南宁市建设工程规划调整批前公示牌

城乡规划批前公示

根据《中华人民共和国城乡规划法》的有关规定，现将广西壮族自治区地质环境监测总站申请的南宁地质环境监测站（应急分队）基地项目规划总平图及单体建筑设计调整方案予以批前公示。

拟调整五层平面图

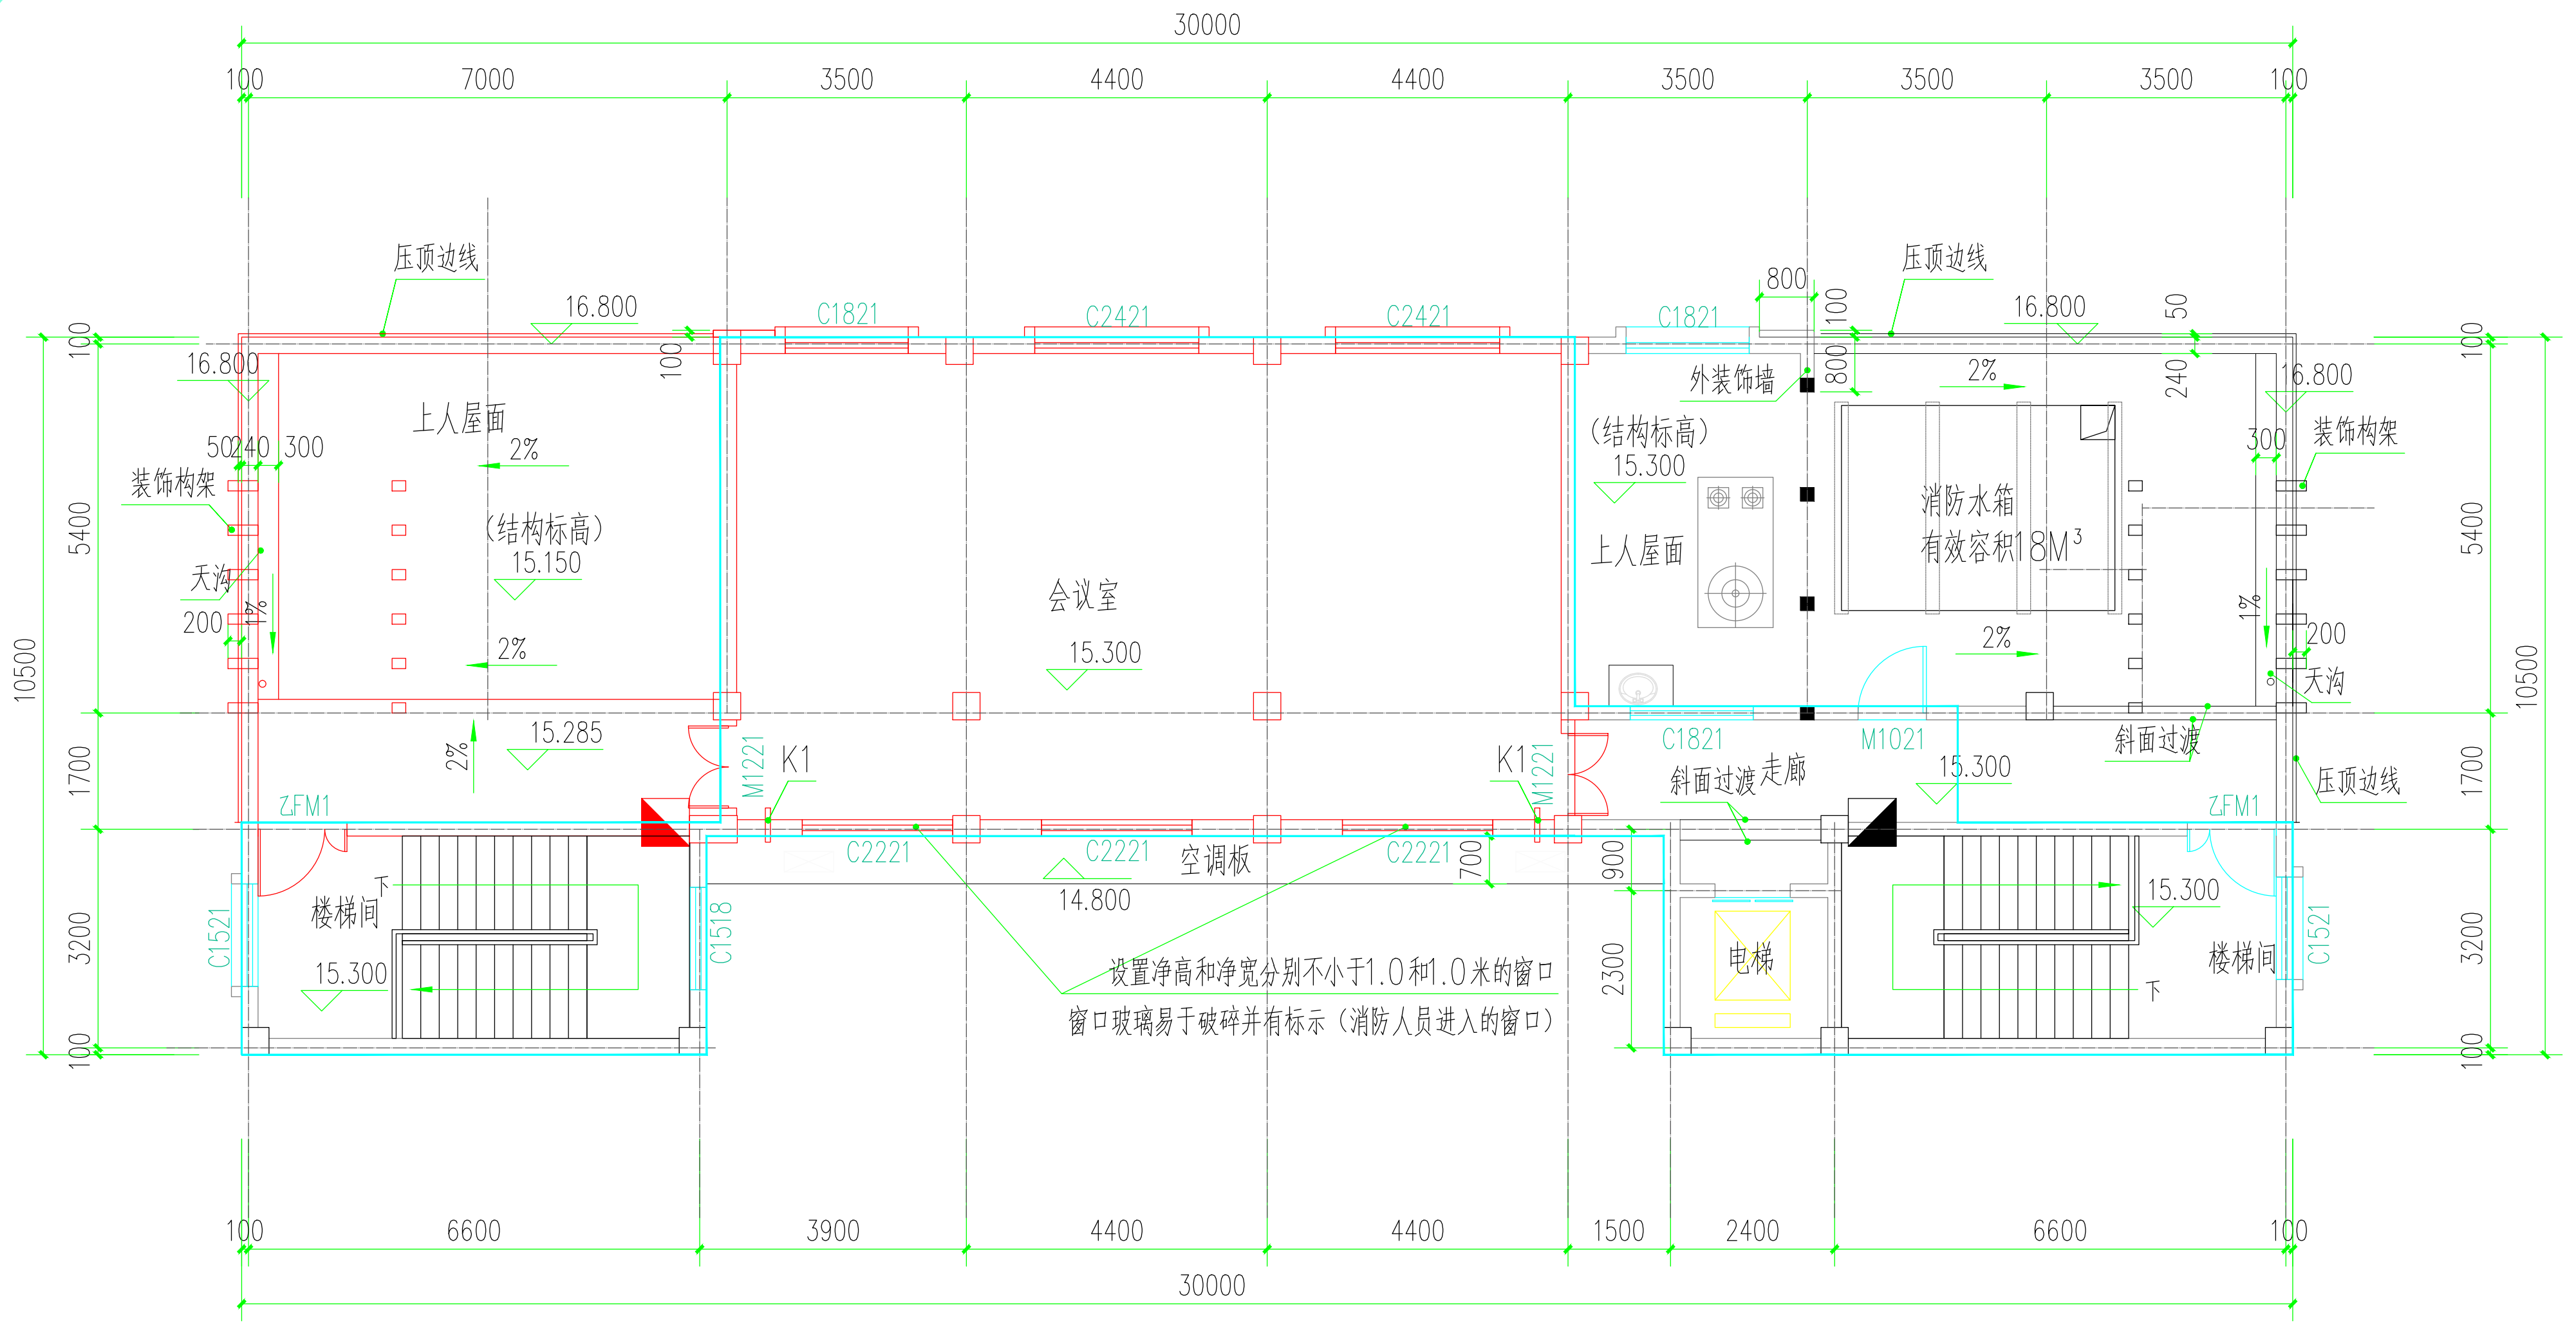
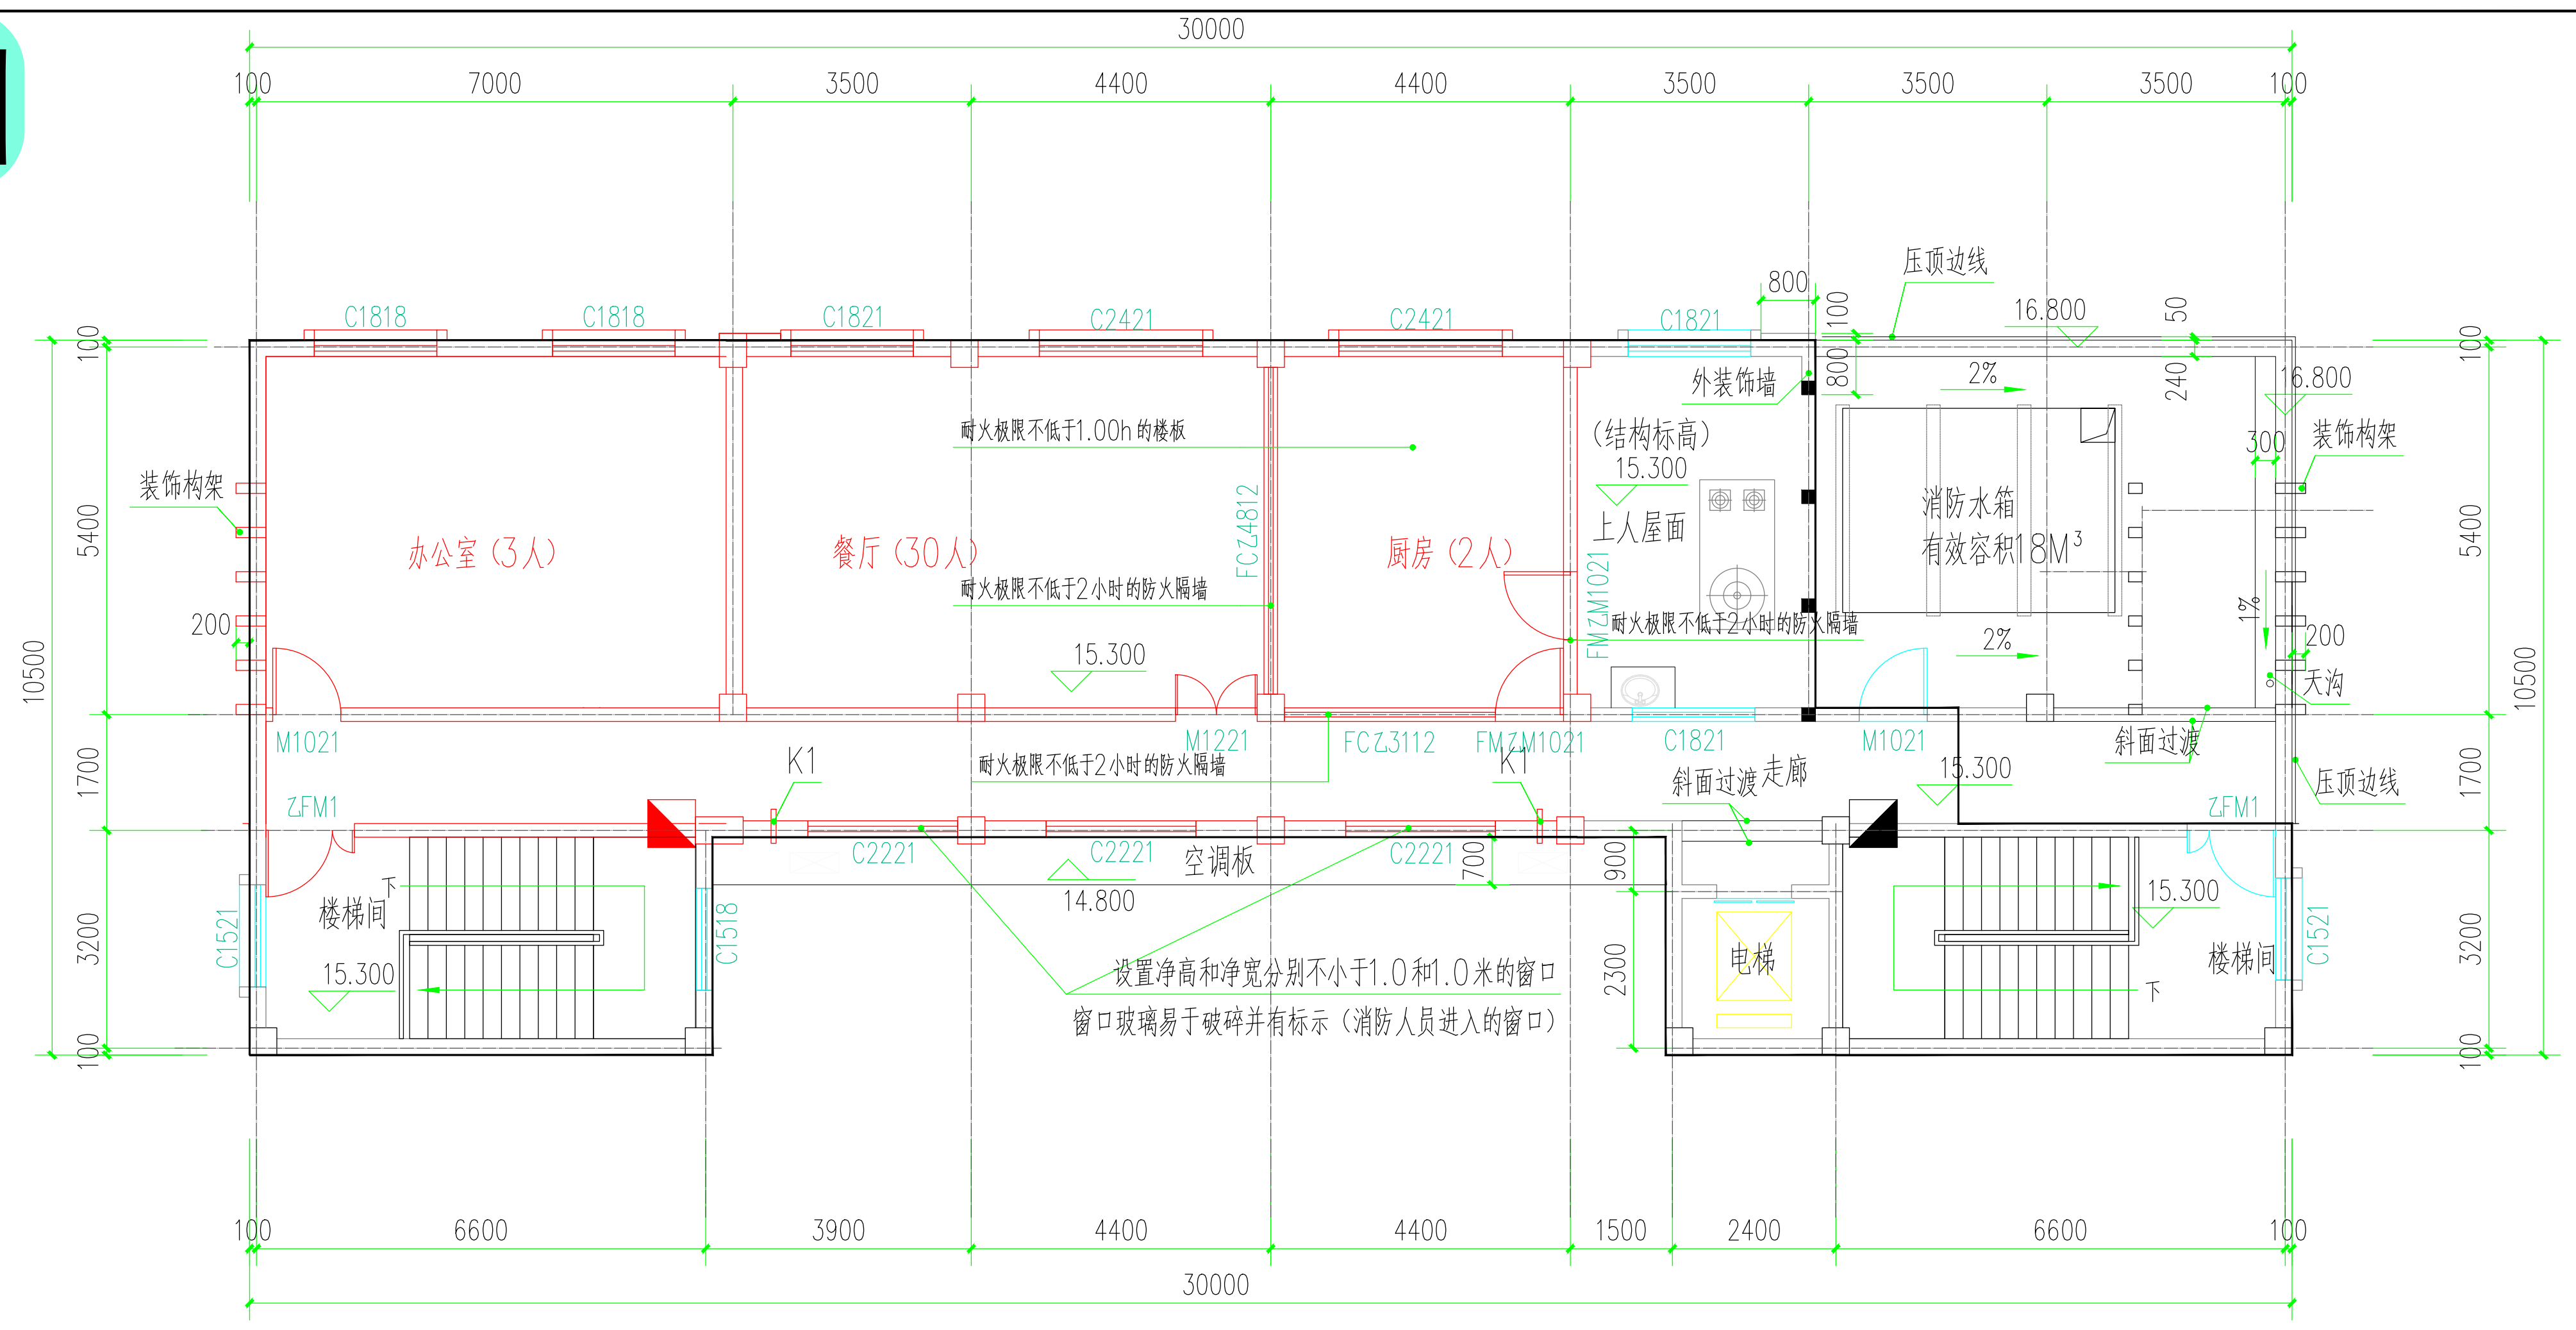
1、①至③轴交Ⓑ至Ⓓ轴处上人屋面调整为楼梯前室；

2、③至⑥轴交Ⓑ至Ⓓ轴处会议室调整为厨房、餐厅。
